Avis délibéré de la mission régionale d'autorité environnementale sur l'aménagement de la piste de ski La Nouvelle et des téléskis de la Vernette et du Col sur la commune d'Albiez-Montrond (73)

Avis n° 2022-ARA-AP-1328

Avis délibéré le 5 juillet 2022

Figure 4 : zone d'étude (en rouge) et localisation des aménagements de la piste « la Nouvelle » et du téléski du col (en bleu et orange) (source : dossier)

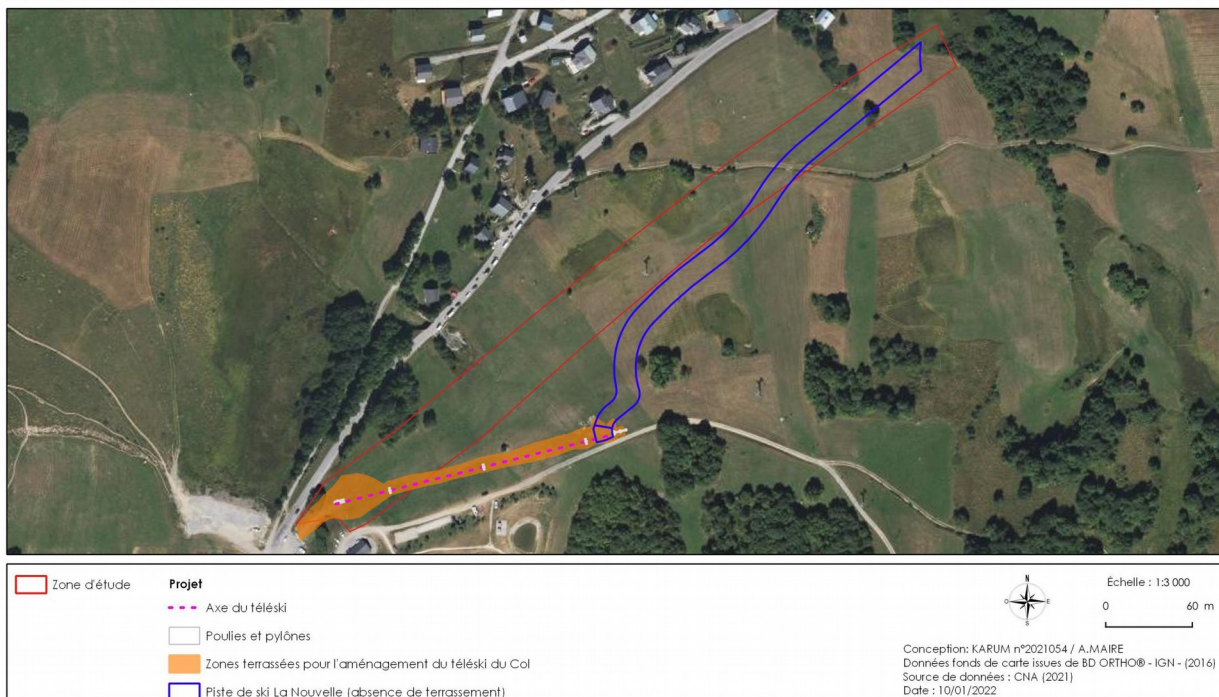
Le périmètre d'étude n'est en particulier pas pertinent au regard des enjeux « biodiversité ». Celui retenu pour la piste « La Nouvelle » et le télésiège du Col n'inclut pas le tracé retenu pour ces futurs aménagements (Figure 4). Le télésiège du Châtel à démonter est représenté sur les différentes illustrations de l'étude sans pour autant faire l'objet d'une analyse (Figure 5 : exemple de cartographie des habitats humides) en vue des travaux de démantèlement. Leur prise en compte est nécessaire afin de déterminer l'état initial de l'environnement et les incidences globales du projet.

L'illustration ci-dessous fait également apparaître la non-concordance entre la zone d'étude et les zones aménagées, notamment le secteur (en jaune) représentant le téléski du Châtel à démanteler, n'est pas étudié.

L'Autorité environnementale recommande de revoir le périmètre de l'aire d'étude pour prendre en compte l'intégralité des aménagements projetés, d'en déduire les incidences et de déterminer les mesures d'évitement et de réduction, et si nécessaire de compensation.

Figure 6 : localisation des zones humides à proximité immédiate du projet (source : dossier)

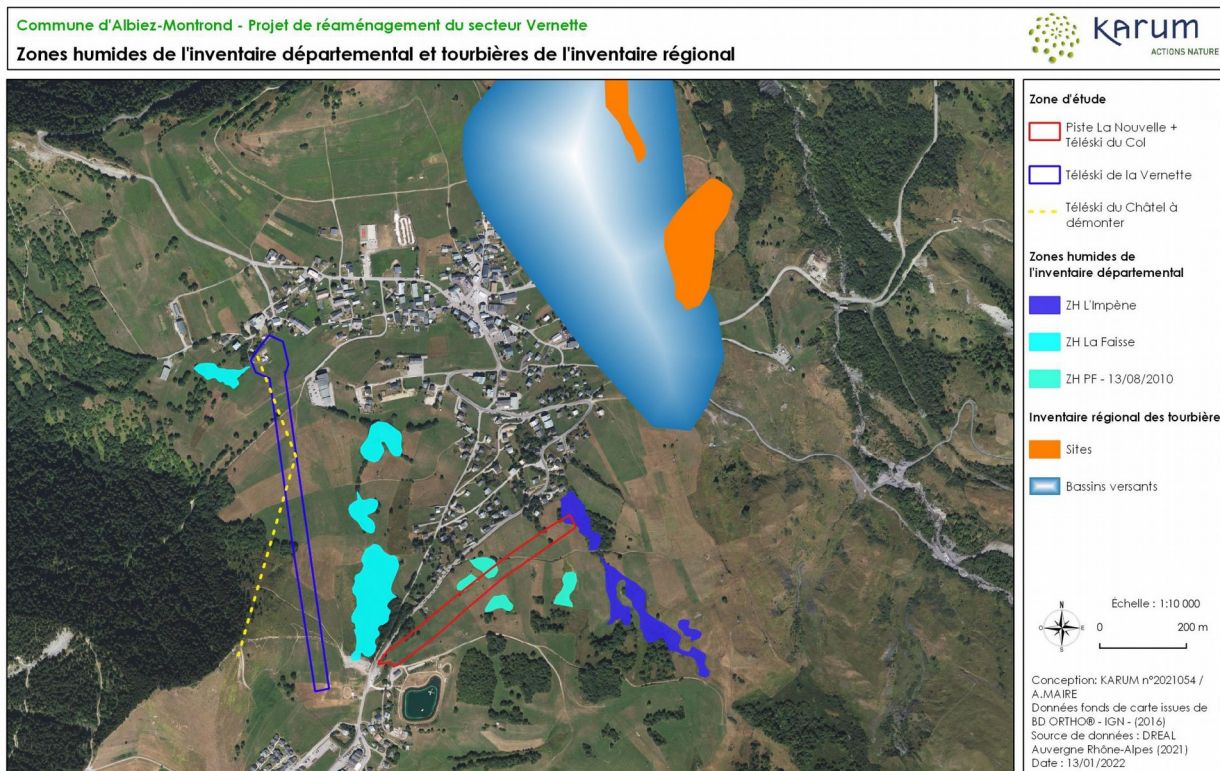
Le périmètre d'étude de la piste « la Nouvelle » et du télésiège du Col n'étant pas celui correspondant au tracé retenu, l'étude n'est pas suffisamment précise quant à leur prise en compte. À la lecture du dossier, il apparaît que les zones envisagées pour l'établissement de la base de vie du chantier et les zones de stockages potentielles des excédents de matériaux sont situées dans directement par la présence de zones humides.
